Oggetto: Provvedimento unico regionale in materia ambientale (P.A.U.R.), di cui alla L.R. n. 2 /2021 e alla Delib.G.R. n. 11/75 del 2021. Progetto: “impianto Eolico composto da singola turbina da 0,975 MW di potenza nominale da installare in agro del Comune di Suni (OR), foglio 25, particella 235, in località denominata “Funta Ide”. Proponente EWT Italia Development S.r.l. – N. Reg. 15/21. Richiesta integrazioni

RELAZIONE DI OTTEMPERANZA alla nota RAS n. 22409275 | Prot. Uscita n. 7156 del 16/03/2022

Qui sopra l'immagine che restituisce le distanze tra il sito in progetto (turbina e opera connessa RTN) e gli alvei dei torrenti individuati.

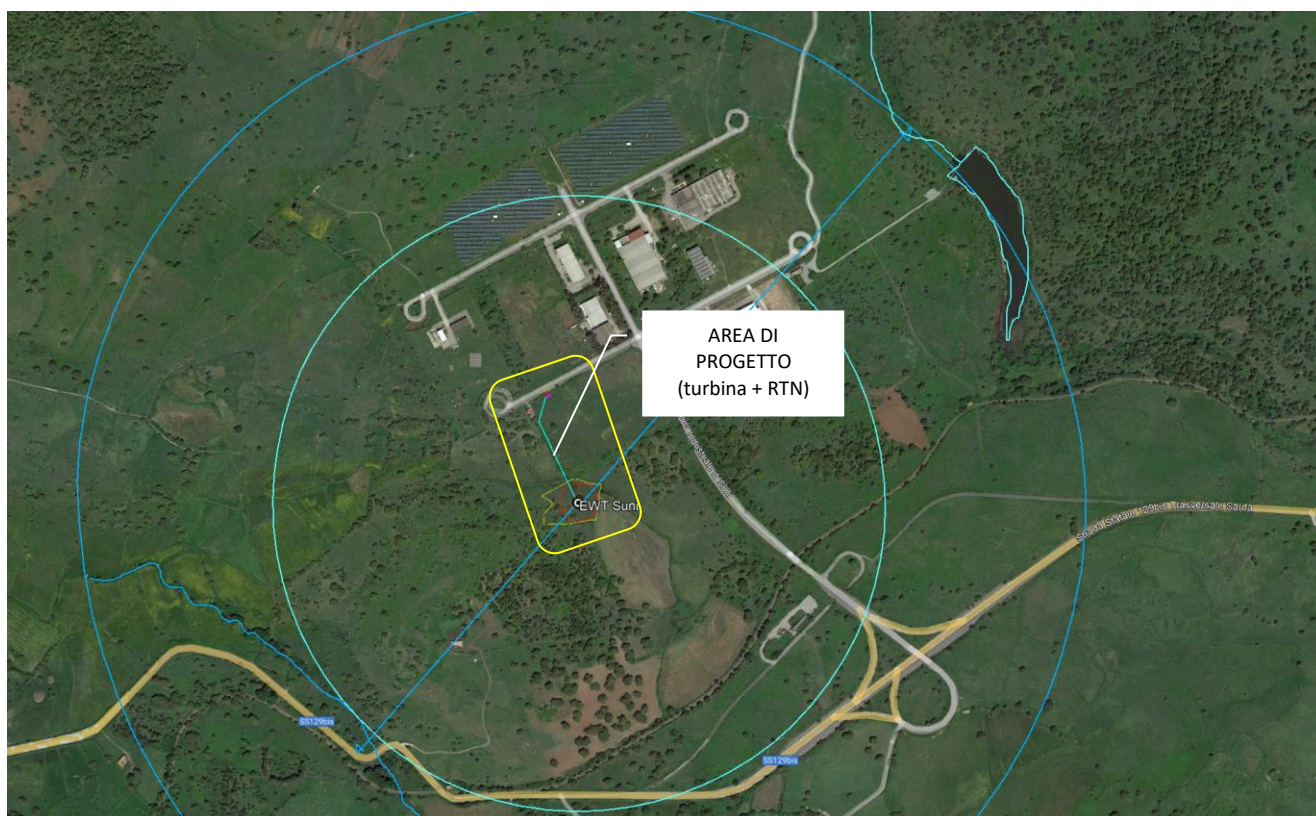
5.2. nota prot. n.3892 del 07.02.22 (prot. D.G.A. n.2884 di pari data) dell'A.R.P.A.S. – Dipartimento Oristano;

Ad ogni modo, come richiesto dall'Ente, al fine di tutelare la risorsa idrica, la società si impegna a porre in atto tutte le opportune misure di mitigazione necessarie a ridurre l'impatto ambientale dell'opera in progetto sulle acque superficiali. Nel caso in cui, durante la posa in opera del cavidotto di connessione, si riscontri l'interferenza dello stesso con corpi idrici fluviali, la società si impegna a preferire la tecnica di trivellazione con spingi tubo rispetto all'attraversamento a cielo aperto.

A circa 800 m a nord est dell'area di progetto si trova il Riu Su Lacheddu e a circa 500 m a sud ovest dell'area di progetto si trova il Riu Crabalza, entrambi affluenti del bacino idrografico principale del Fiume Temo.

Stante l'area di pertinenza del progetto limitata nello spazio al sito di ubicazione della turbina e all'opera connessa di collegamento alla RTN per uno sviluppo verso nord di circa 177 metri lineari fino al punto di connessione, dato da ENEL all'interno della stessa zona industriale, non si ritiene sia riferibile nessuna interferenza con il reticolo idrografico dell'area di pertinenza del progetto.

La nota del Genio Civile n. 33880 del 22/10/2021 conferma tale situazione affermando che il progetto non interferisce con il reticolo idrografico esistente.

Figura: esempi di segnalazione diurna per turbine eoliche, sulle pale o sulla sezione finale della torre

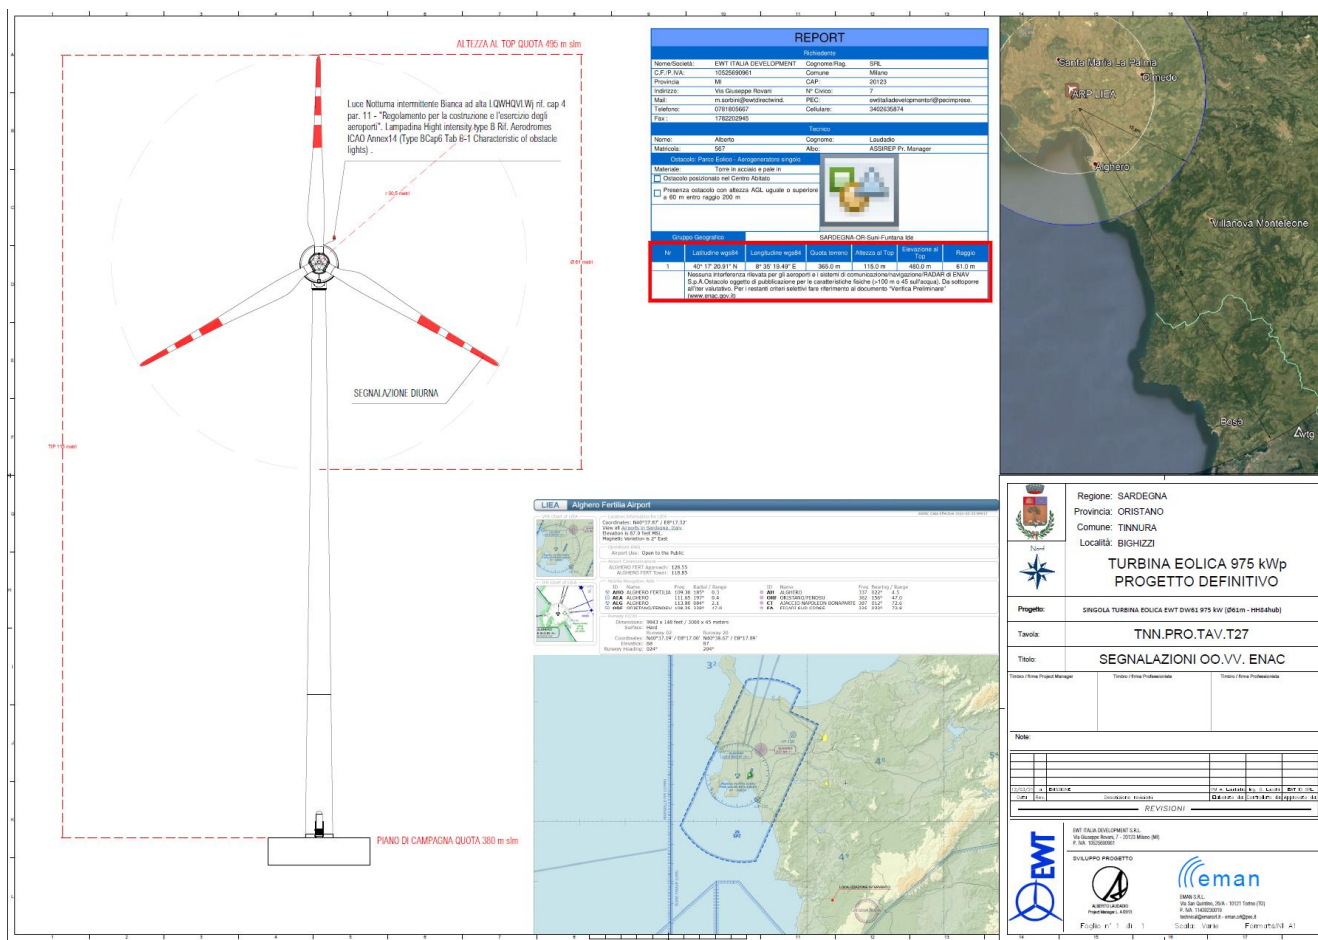
- Per ridurre il rischio di collisioni dell'avifauna, mitigare l'effetto di "motion smear" mediante la colorazione di una sola delle tre pale eoliche. Tale accorgimento produce un aumento del contrasto, rendendo le turbine eoliche più visibili per gli uccelli, che percepiscono molto meglio il rischio di collisione riuscendo in tempo utile a modificare la traiettoria di volo.

A tale proposito si sottolinea che la Scrivente Società ha prodotto la tavola T27 relativa alle segnalazioni diurne e notturne in quanto l'ostacolo verticale (turbina) supera i 100 metri di altezza dal suolo e la Verifica Preliminare ENAV/ENAC ha restituito la necessità di sottoporre la turbina ad iter valutativo.

Riguardo la segnalazione diurna ENAV/ENAC prescrive solitamente l'apposizione di n.3 bande alternate, poste alle estremità delle pale, verniciate con colore rosso-bianco-rosso di ampiezza 1/7 della lunghezza della pala (fig. 4.11 al paragrafo 11 del Capitolo 4 dell'RCEA).

Tale colorazione è rappresentata nella Relazione R24 sugli ostacoli verticali e sulla relativa tavola di progetto T27.

Tale colorazione dovrebbe di per sé rappresentare un aumento del contrasto tale da consentire un aumento della visibilità della turbina.
